新竹縣政府工程查核代表照片表

工程名稱：縣道122線(24.6K)5月22日及(39.8K)5月16日大雨災害復建工程

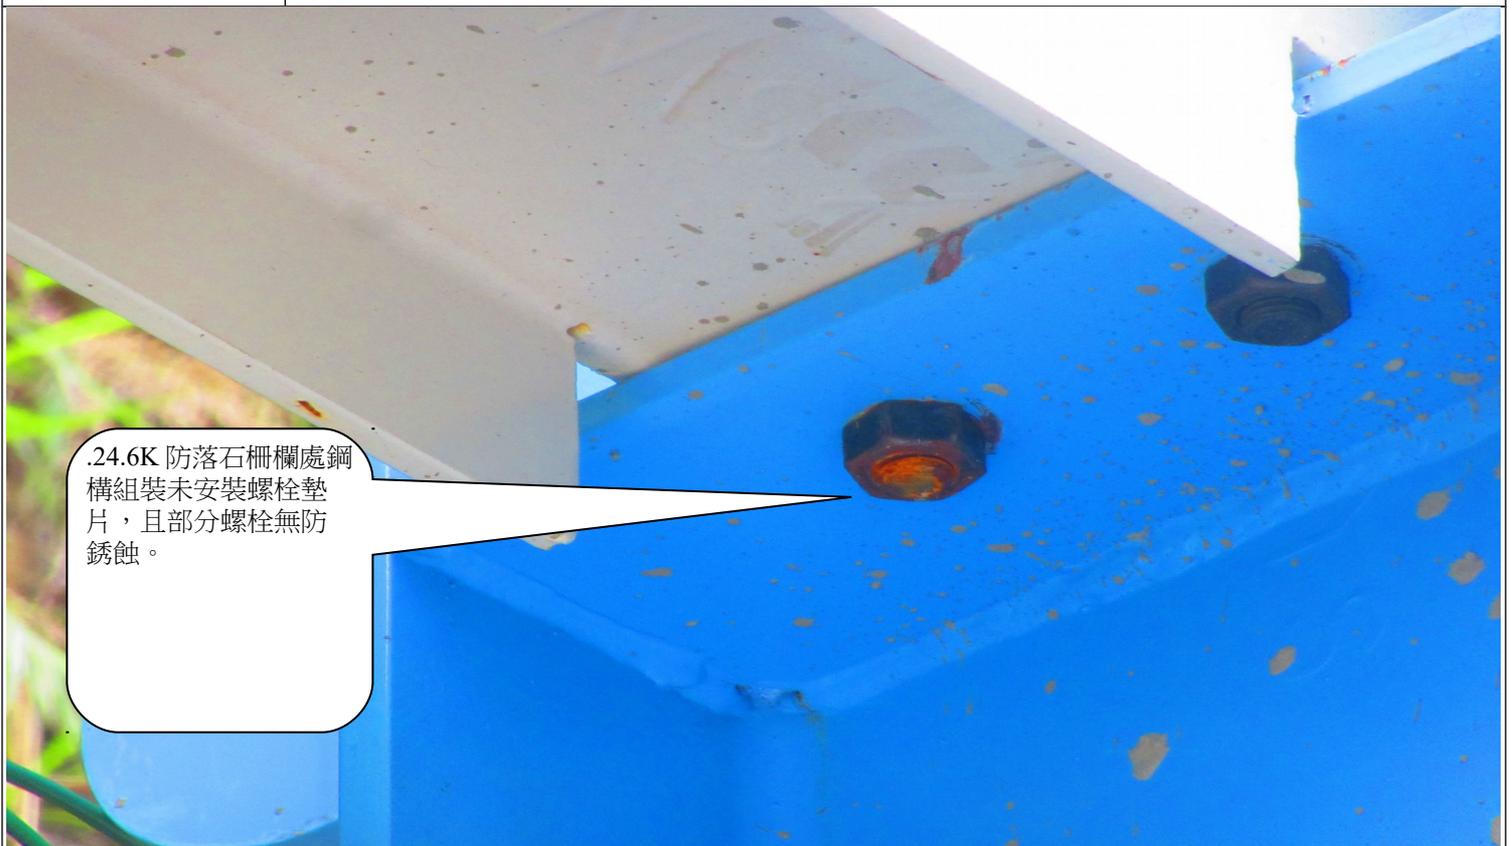
39.8K 下邊坡擋土牆處部分伸縮縫施作不確實。

24.6K 防落石柵欄處鋼構組裝未安裝螺栓墊片，且部分螺栓無防銹蝕。

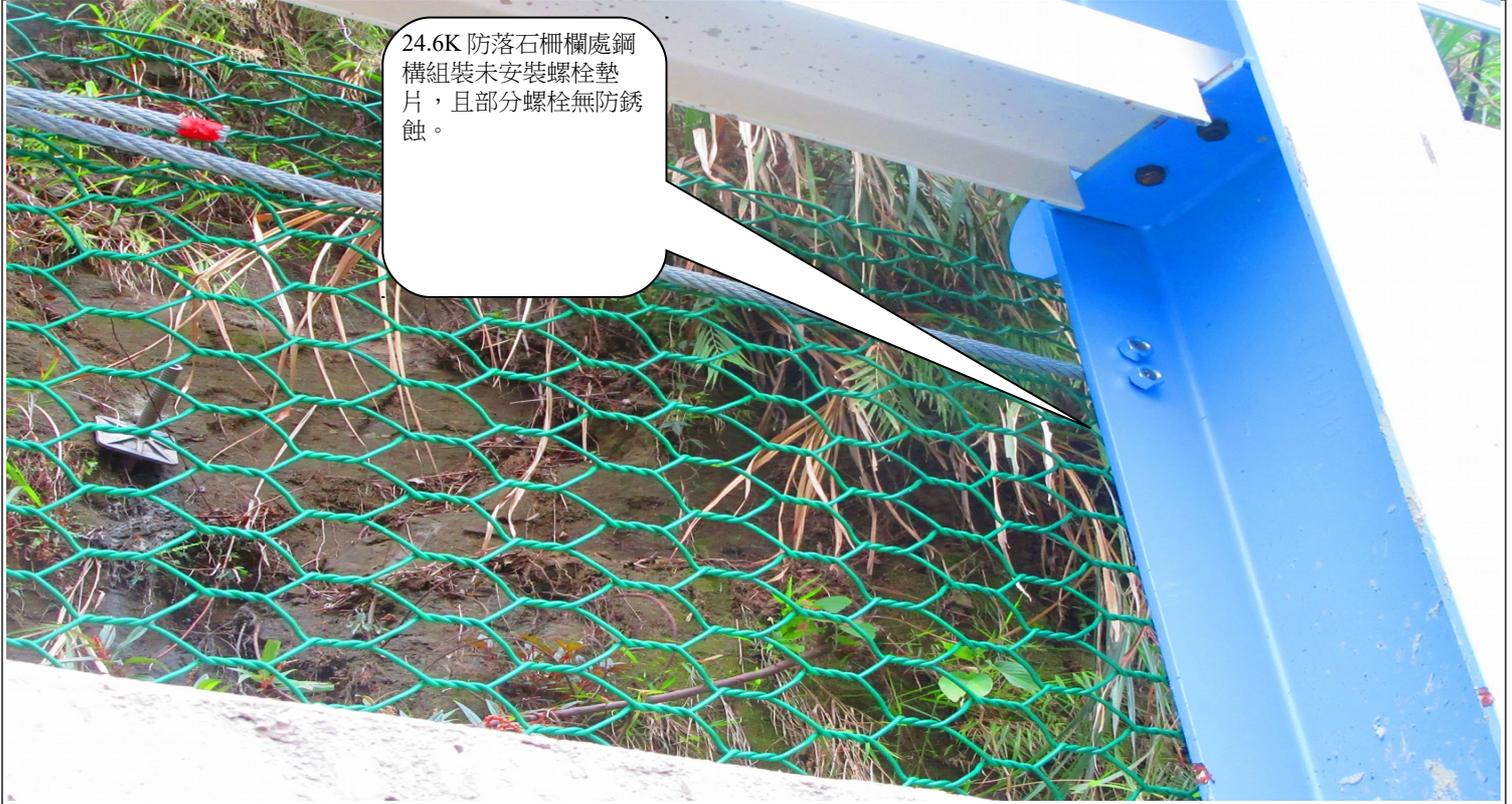
24.6K 防落石柵欄處鋼構組裝未安裝螺栓墊片，且部分螺栓無防銹蝕。

24.6K 防落石柵欄處鋼構支柱與鍍鋅鋼板有銲接，銲接完成後未補塗裝與防銹蝕。
